ÉTUDE D'IMPACT SUR L'ENVIRONNEMENT DÉPOSÉE
AU MELCCFP

ADDENDA 2 – RÉPONSES AUX QUESTIONS ET
COMMENTAIRES TRANSMIS LE 19 SEPTEMBRE 2024

Projet éolien Canton MacNider

Dossier : 3211-12-259

Variantes étudiées /Studied Variants *	
Variante de juillet 2022	July 2022 Variant
Variante de septembre 2023	September 2023 Variant
Variante de décembre 2023	December 2023 Variant
Variante de janvier 2024 (EIE)	January 2024 Variant (EIE)
Variante de juin 2024	June 2024 Variant

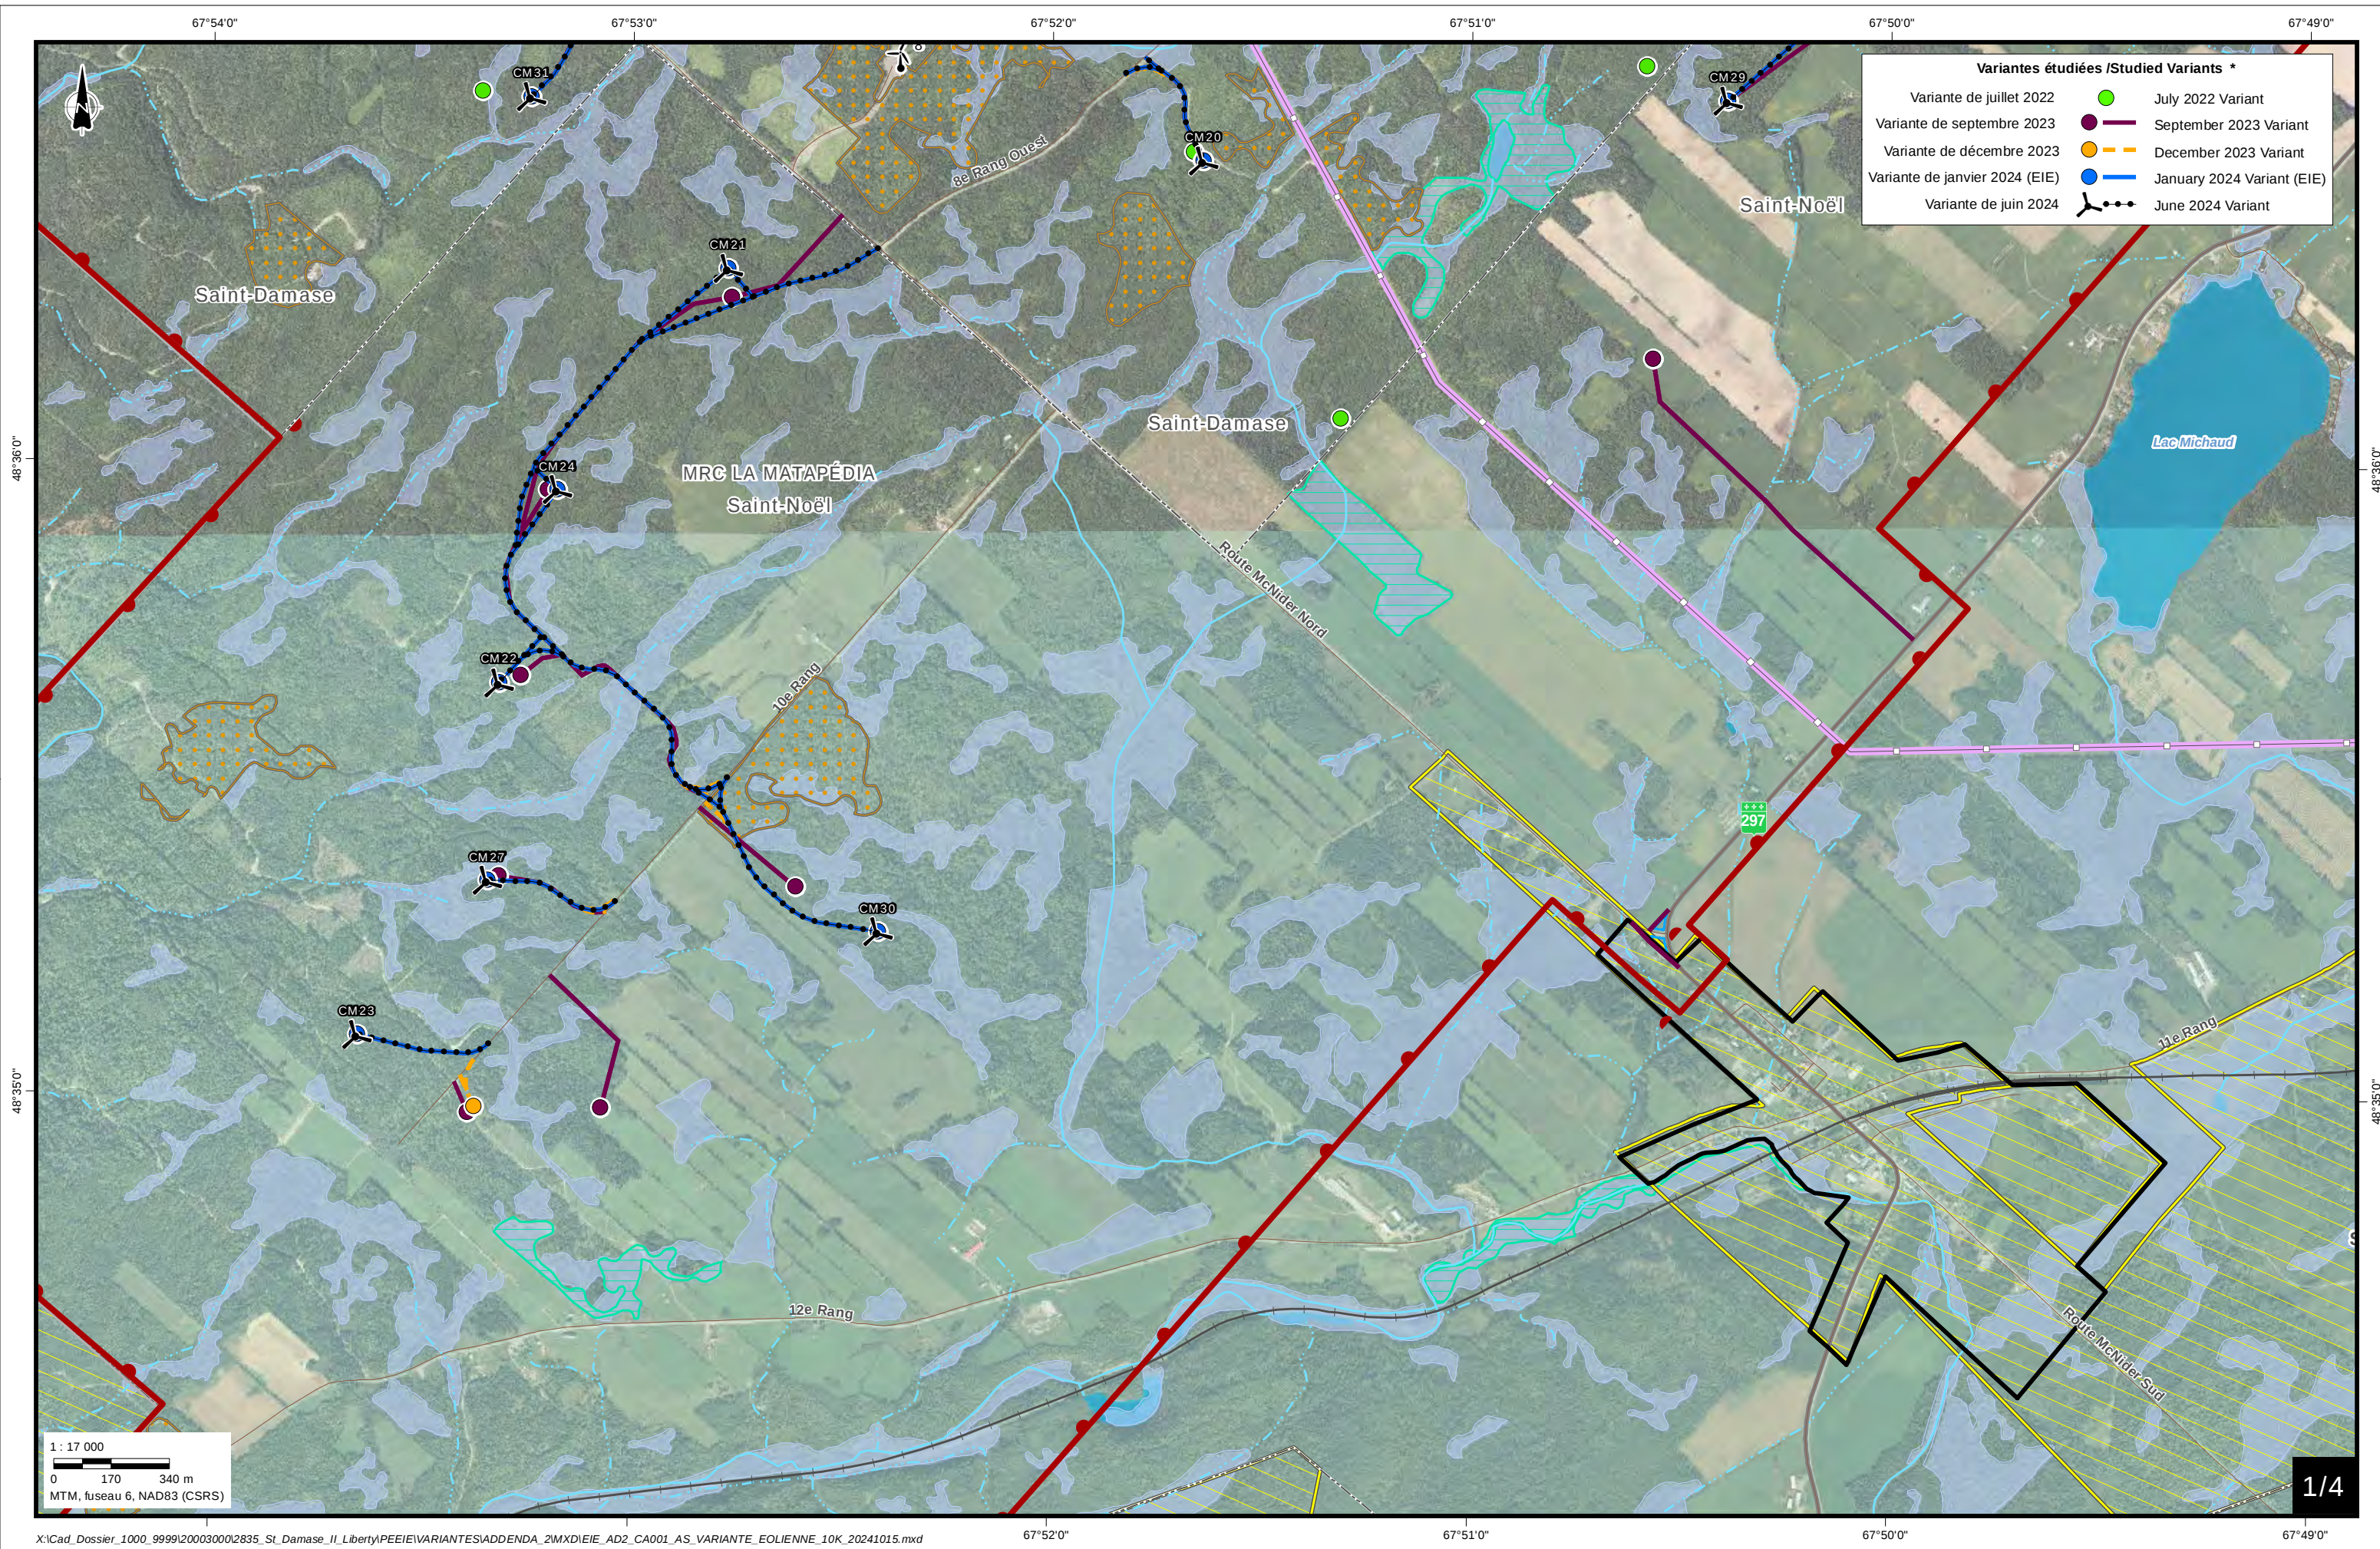
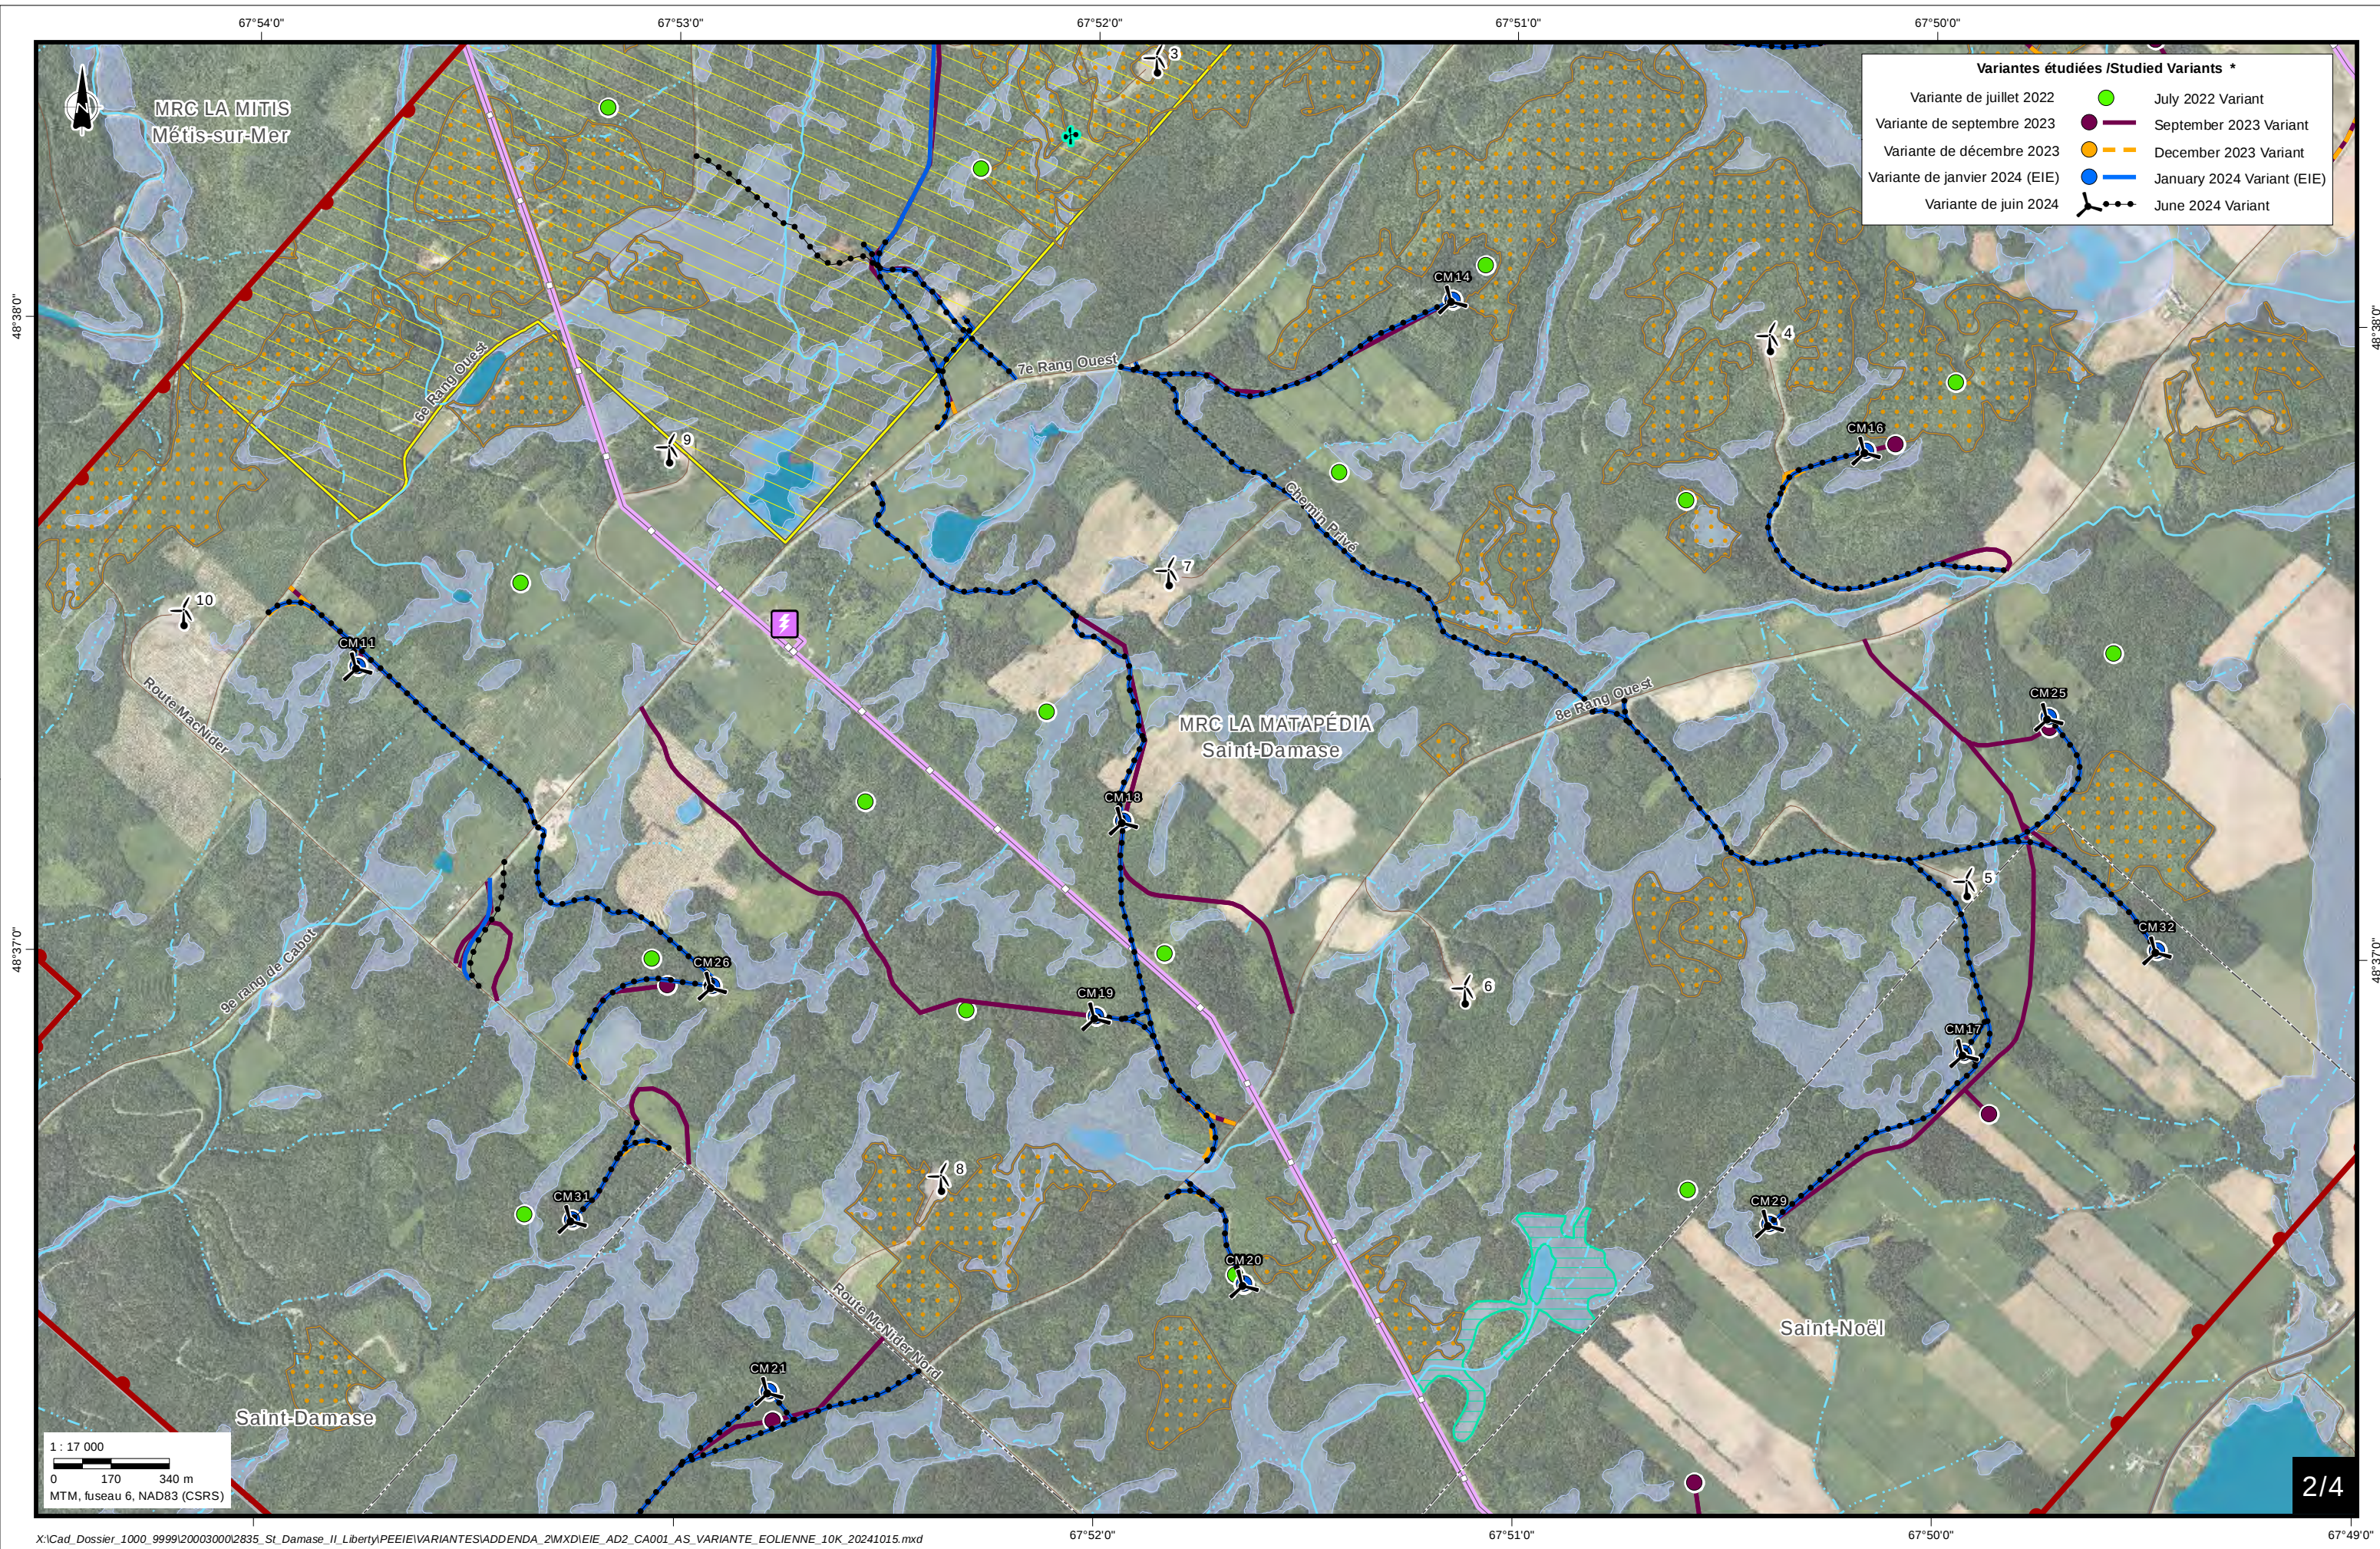
L'initiateur doit démontrer qu'il a évalué des alternatives pour aménager les chemins d'accès et les aires de travail en dehors des peuplements acéricoles. Le cas échéant, l'initiateur doit présenter les éléments qui le contraignent à empiéter dans les peuplements acéricoles pour les chemins d'accès et les aires de travail pour les éoliennes mentionnées ci-dessus.

Alors que PECMN étudiait des alternatives pour les chemins d'accès aux éoliennes CM13, CM15, CM25, CM28, CM30 et CM32 ainsi qu'aux aires de travail temporaires pour les éoliennes CM14 et CM16 à l'extérieur des érablières à potentiel acéricole, il est devenu nécessaire d'empiéter sur ces peuplements en raison de contraintes techniques, sociales et environnementales, telles que résumées dans le tableau 2-2 suivant.

Composantes	Alternative envisagée	Raison
Chemin d'accès à CM12 et CM13 (carte 3/4 de l'annexe A)	- Alt N°1 – accès en traversant plusieurs parcelles de la sous-station vers CM13. - Alt N° 2 – accès direct à CM12 à partir du 6^e Rang ouest.	<u>Contraintes techniques</u> Utiliser chemin existant, conserver l'emplacement du chemin d'accès proposé en raison des contraintes liées à la topographie pour Alt N° 2. <u>Contraintes environnementales</u> Emplacement proposé conservé en raison de l'impact moindre sur les terres agricoles et d'un nouveau franchissement de cours d'eau avec Alt N° 2. <u>Contraintes sociales</u> Refus de certains propriétaires fonciers pour Alt N° 2.
Chemin d'accès à CM15 et CM28 (carte 3/4 de l'annexe A)	Déplacer la route d'accès pour éviter l'érablière à potentiel acéricole.	<u>Contraintes environnementales</u> Maintenir l'emplacement proposé en raison d'un impact réduit aux milieux humides et hydriques et l'érablière à potentiel acéricole (minimiser l'empreinte environnementale).

Chemin d'accès à CM25 (carte 2/4 de l'annexe A)	Accès différent au nord directement du 8 ^e Rang Ouest.	<u>Contraintes techniques</u> Emplacement du chemin proposé conservé en raison d'une topographie difficile pour l'accès. <u>Contraintes environnementales</u> Impact important sur les terres agricoles au nord de CM25.
Chemin d'accès à CM30 (carte 1/4 de l'annexe A)	Déplacer légèrement le chemin d'accès vers l'est pour éviter l'érablière à potentiel acéricole.	<u>Contraintes environnementales</u> Emplacement proposé conservé, déboisement réduit et impact minimal sur les milieux humides et hydriques.
Chemin d'accès à CM32 (carte 2/4 de l'annexe A)	Déplacer légèrement le chemin d'accès vers l'ouest pour éviter l'érablière à potentiel acéricole.	<u>Contraintes environnementales</u> Emplacement proposé conservé puisque l'alternative empiéterait dans un milieu humide.
Aire temporaire de travail à CM14 (carte 2/4 de l'annexe A)	Déplacer légèrement l'aire de travail temporaire pour éviter l'érablière à potentiel acéricole.	<u>Contraintes environnementales</u> Emplacement proposé conservé en raison de problèmes potentiels au niveau des émissions sonores.

Aire temporaire de travail à CM16 (carte 2/4 de l'annexe A)	Déplacer légèrement l'aire de travail temporaire pour éviter l'érablière à potentiel acéricole ou déplacer légèrement l'éolienne.	<u>Contraintes techniques</u> Emplacement du chemin proposé conservé en raison d'une topographie difficile pour l'accès. <u>Contraintes environnementales</u> Emplacement proposé conservé afin d'éviter le milieu humide.
